Title - Sujet Building A-K Flooring Replacement	
Solicitation No. - N° de l'invitation EZ899-192064/A	Amendment No. - N° modif. 002
Client Reference No. - N° de référence du client	Date 2018-11-26
GETS Reference No. - N° de référence de SEAG PW-\$PWY-036-8485	
File No. - N° de dossier PWY-8-41177 (036)	CCC No./N° CCC - FMS No./N° VME
Solicitation Closes - L'invitation prend fin at - à 02:00 PM on - le 2018-12-07	Time Zone Fuseau horaire Pacific Standard Time PST
F.O.B. - F.A.B. Plant-Usine: <input type="checkbox"/> Destination: <input checked="" type="checkbox"/> Other-Autre: <input type="checkbox"/>	
Address Enquiries to: - Adresser toutes questions à: Martin (PWY), Delia	Buyer Id - Id de l'acheteur pwy036
Telephone No. - N° de téléphone (778) 707-2139 ()	FAX No. - N° de FAX (604) 775-6633
Destination - of Goods, Services, and Construction: Destination - des biens, services et construction: CSC - Mission Institution - Mission, BC

This Amendment #001 is raised to Issue Addendum #01

BUILDING A-K FLOORING REPLACEMENT
ROOM 102, 103, 104, 121

CONSTRUCTION PHASES

ASK-1	QF	0
-------	----	---

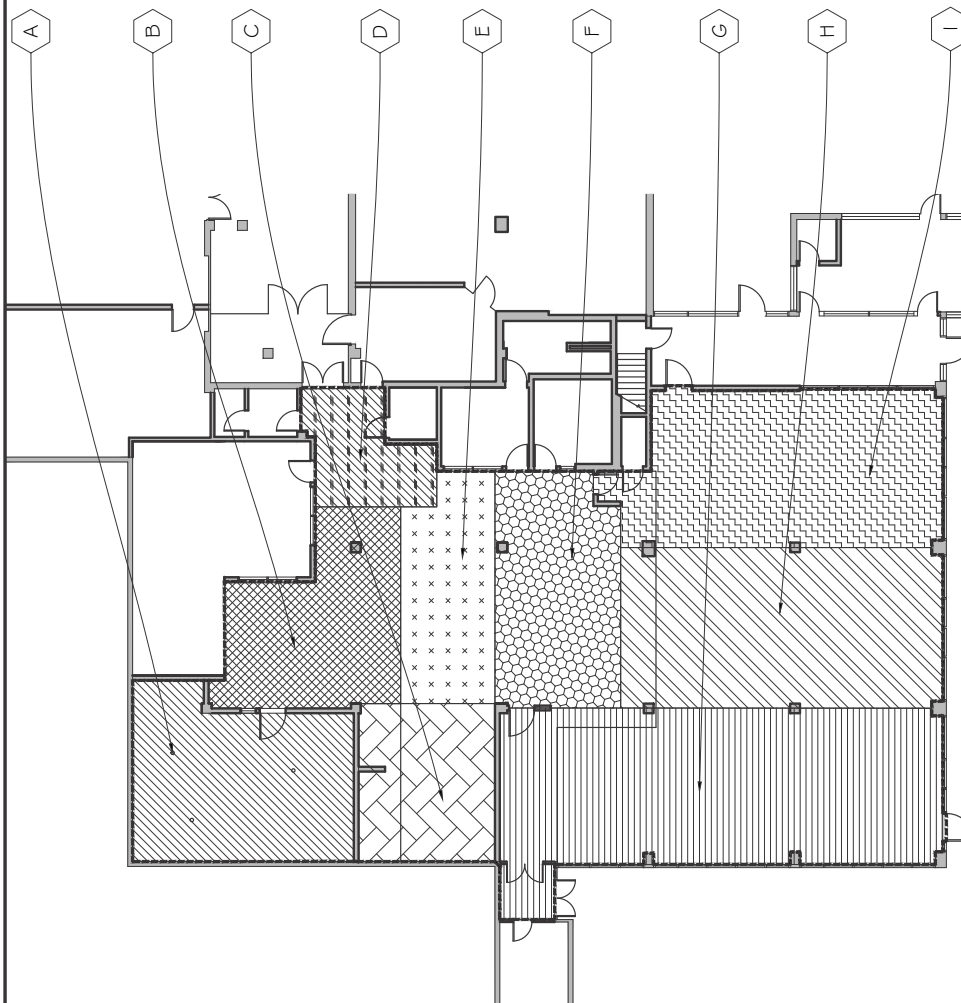
- .1 Section 01 01 50 "General Instructions", page 1 of 19, part 1, General, 1.1 Summary of work, .1 Work covered by Contract Documents: .1 This Contract covers the following work at the Mission Institution, bakery (RM#102), dishwashing (RM#103), kitchen (RM#104), and dining (RM#121) with vestibule in the administration building A, at 8751 Stave Lake Street, Mission B.C. Replace .1 sentences with follows:

Flooring replacement work must be carried out in 9 phases (A,B,C,D,E,F,G,H,I) as indicated on ASK-1 in order to maintain the kitchen and dining area functions per Correctional Service Canada (CSC) operation requirements. Contractor must fully complete one phase for occupancy before moving on to the next phase.
